**CCR-VIA -- COMITATO DI COORDINAMENTO REGIONALE PER LA VALUTAZIONE D'IMPATTO AMBIENTALE**

**Giudizio n° 3815 Del 12/01/2023**

**Oggetto:** Istanza di verifica di Assoggettabilità a VIA ai sensi dell'art. 19 del D.Lgs. 152/06 e ss.mm.ii.

**Autodemolizioni Di Giacinto srl - Revamping di un impianto di autodemolizione con contestuale accorpamento e modifica di un'attività di recupero di rifiuti speciali non pericolosi**

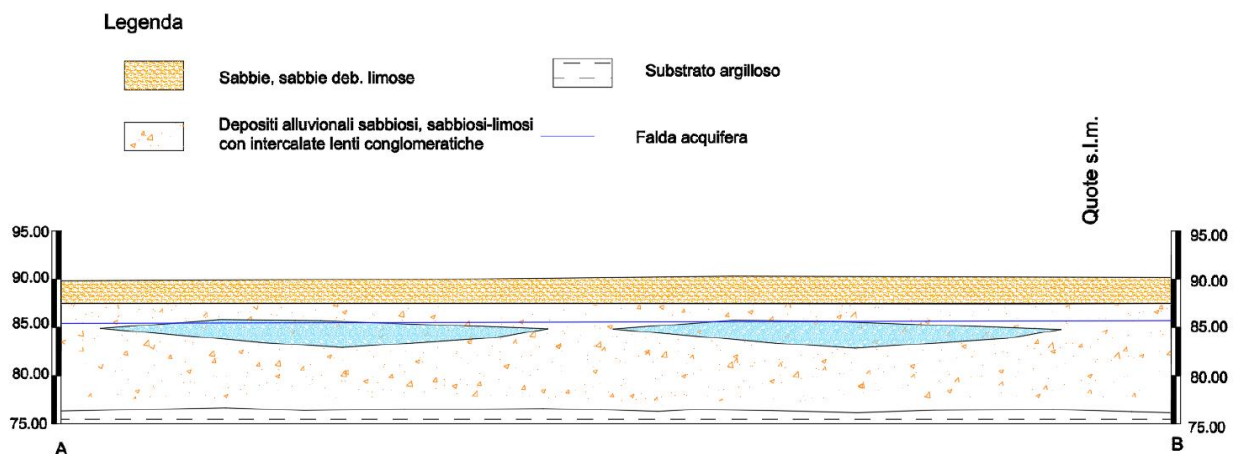
Relativamente alla **falda**, si dichiara che questa si trova ad una **profondità di 4-4,5 m dal p.c.** che la piattaforma che sarà utilizzata per l'attività di gestione rifiuti risulta **pavimentata e protetta da eventuali sversamenti accidentali o dispersioni superficiali di sostanze contaminanti pericolose.**

Alla richiesta del Servizio Valutazioni Ambientali di "*relazionare, anche attraverso cartografia in scala idonea, in merito alla localizzazione dei "sondaggi e prove penetrometriche eseguite in aree limitrofe che hanno permesso una buona caratterizzazione dal punto di vista stratigrafico, meccanico e sismico" ed hanno altresì permesso al tecnico di dichiarare una soggiacenza della falda pari a 4-4,5 m*", il proponente ha allegato le seguenti due immagini.
